ステップハイロータ用鉄片感知式スイッチ

PB (R) 8F, PB (R) 8FI

新タイプ移行予定: 2011年1月頃

■ スイッチ外観色変更 異周波タイプ PB(R)8FI

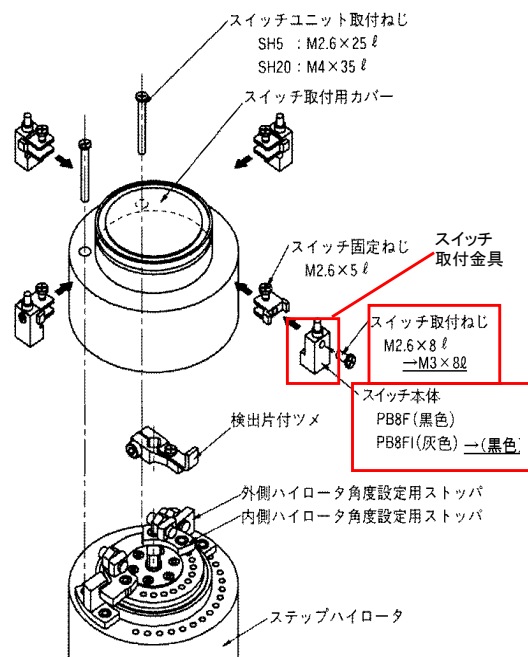
従来: 灰色 → 新: 黒色 (スイッチ銘板シール=白色になります)

■ スイッチ取付金具 (添付品)、スイッチ取付ねじ (添付品) 変更

従来: M2.6 × 8ℓ → 新: M3 × 8ℓ

■ ケーブル仕様変更

芯線 外径 従来: 0.08mm² → 新: 0.15mm²
キャブタイヤケーブル 外径 従来: φ2.6mm → 新: φ3.0mm

■ 従来タイプにご使用のスイッチ取付金具は新タイプには使用できません。スイッチ交換の際にはスイッチ添付の取付金具を使用してください。
